【公報種別】特許法第 17 条の 2 の規定による補正の掲載  
【部門区分】第 6 部門第 3 区分  
【発行日】令和 4 年 7 月 15 日(2022.7.15)

【公開番号】特開 2021-12596(P2021-12596A)  
【公開日】令和 3 年 2 月 4 日(2021.2.4)  
【年通号数】公開・登録公報 2021-005  
【出願番号】特願 2019-127080(P2019-127080)  
【国際特許分類】

【手続補正書】  
【提出日】令和 4 年 7 月 7 日(2022.7.7)  
【手続補正 1】  
【補正対象書類名】特許請求の範囲  
【補正対象項目名】全文  
【補正方法】変更  
【補正の内容】

【図 7】

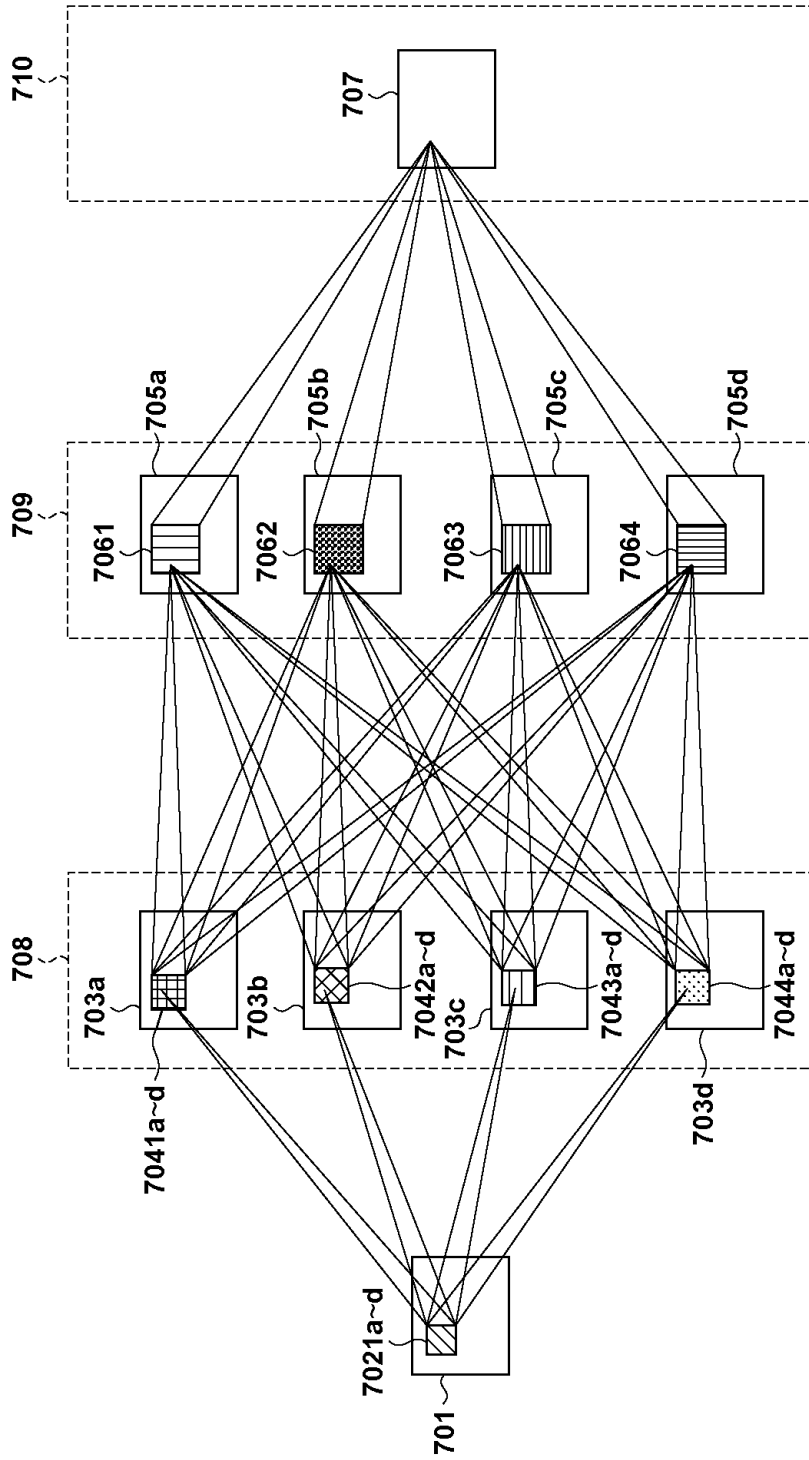
【手続補正 5】

【補正対象書類名】図面

【補正対象項目名】図 7

【補正方法】変更

【補正の内容】
